ORD. N° : 1273
ANT. : Proyecto de diseño de pavimento participativo de la Calle OHiggins, entre Calle Esmeralda y Calle Huaytiquina, Toconao.
MAT. : Envía observaciones a proyecto de diseño de pavimento participativo de la Calle OHiggins, entre Calle Esmeralda y Calle Huaytiquina, Toconao.
ADJ. : No hay

A : **SERGIO MELO VERGARA**
INGENIERO CIVIL
DE : **ROBINSON ESPEJO CHEPILLO**
JEFE (S) DEPARTAMENTO TÉCNICO DE CONSTRUCCIONES Y URBANIZACIÓN.

5.3. Diseño Geométrico

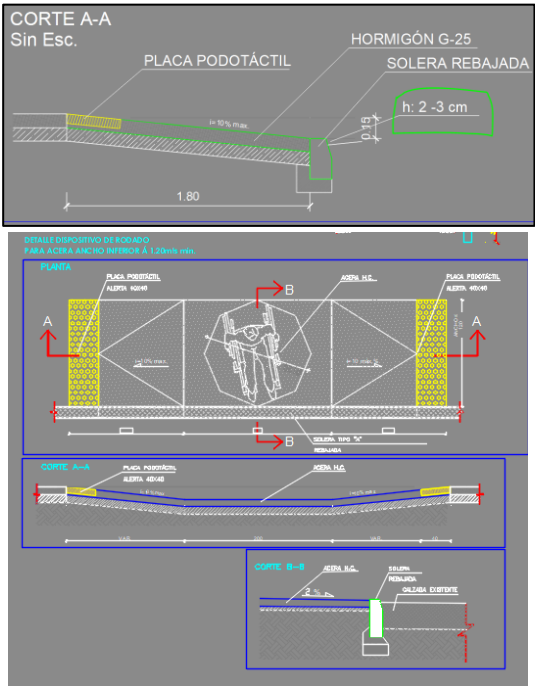
- 5.3.1. Acotar largo y ancho de calzada, ancho de aceras, largo de soleras normales, rebajadas y recostadas.
- 5.3.2. Verificar que se cumplan los anchos mínimos requeridos para accesibilidad universal. Los accesos vehiculares deben garantizar un ancho libre de 1,2 m sin considerar la rampa. En el caso de la existencia de vegetación, esta también debe dejar un espacio de 1,2 m.

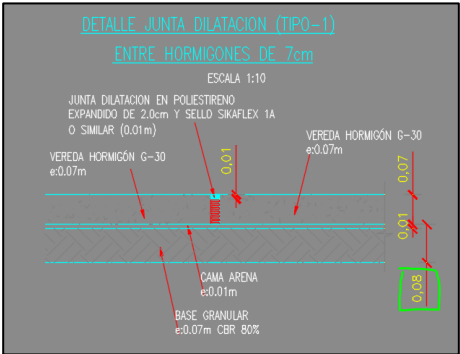
- 5.3.3. Incorporar para la calzada un mejoramiento de 35 cm por SST elevadas, más 15 cm de mejoramiento en reemplazo de la impermeabilización, resultando en un mejoramiento total de 50 cm bajo la subbase. Esto reemplaza el mejoramiento de 45 cm indicado en la tabla 3 de la memoria de diseño.
- 5.3.4. Corresponde proyectar dispositivos de rodado. De mantenerse la propuesta actual, justificar el criterio para no proyectarlos.
- 5.3.5. Corregir plinto en el corte A-A.

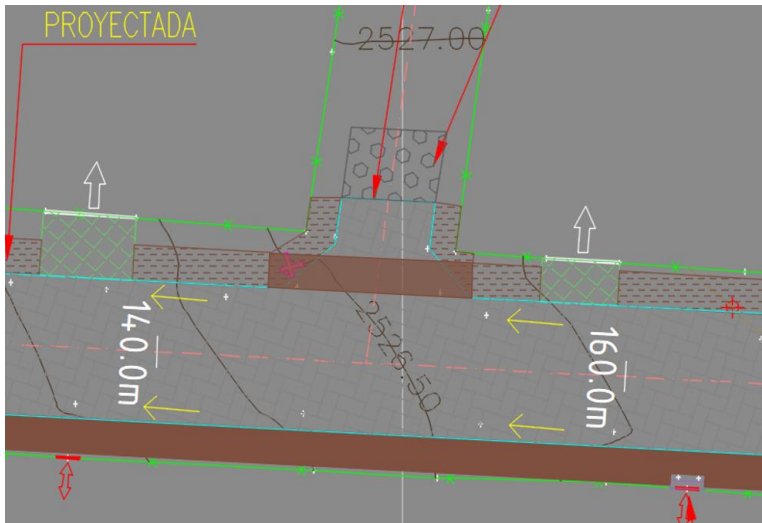
- 5.3.6. Corregir en los detalles el espesor de la base granular.

5.4. Perfil Longitudinal

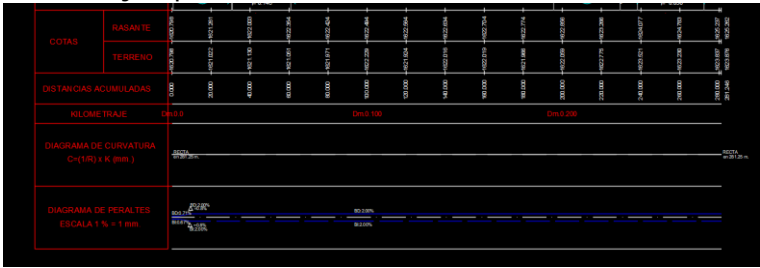
- 5.4.1. Indicar principio y final de cada curva, distancia acumulada y sus cotas correspondientes. Incorporar también ejes con los que intersecta. Tal como se ha observado en revisiones de calles anteriores.
- 5.4.2. Incorporar diagrama de peralte y diagrama de curvatura a la grilla del Perfil Longitudinal, se indica ejemplo.

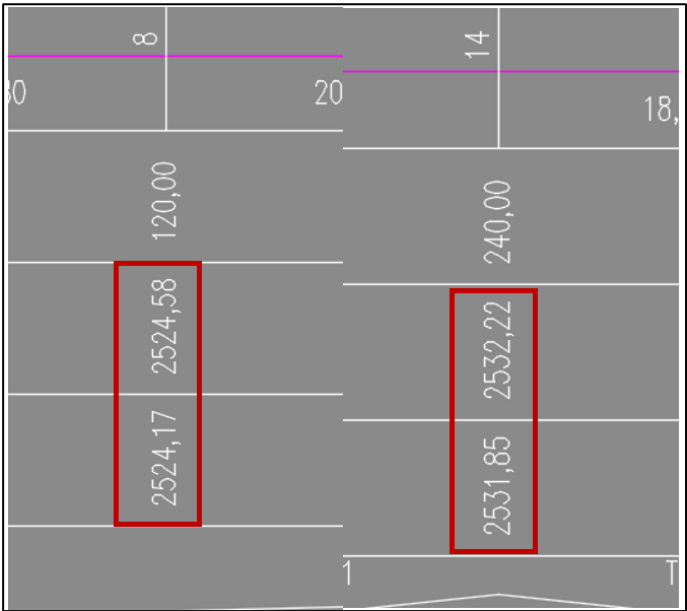
- 5.4.3. Ajustar la cota de calzada, tal que no se produzcan grandes diferencias entre la cota del terreno y la rasante. Entiendo que ya existen viviendas en el lugar, se deberá evitar que estas queden por debajo o por encima del nivel de la acera.

5.6.Aguas Lluvias

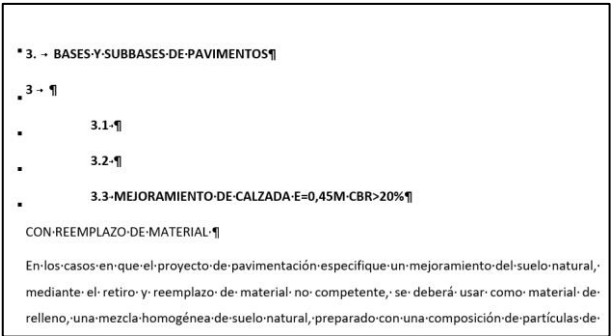
- 5.6.1. Solo presenta dirección de flujo, pero no un plano con largos, pendientes y solución de aguas lluvias. Agregar longitud, pendiente, cota inicial y cota final de cada tramo con cambio de pendiente.
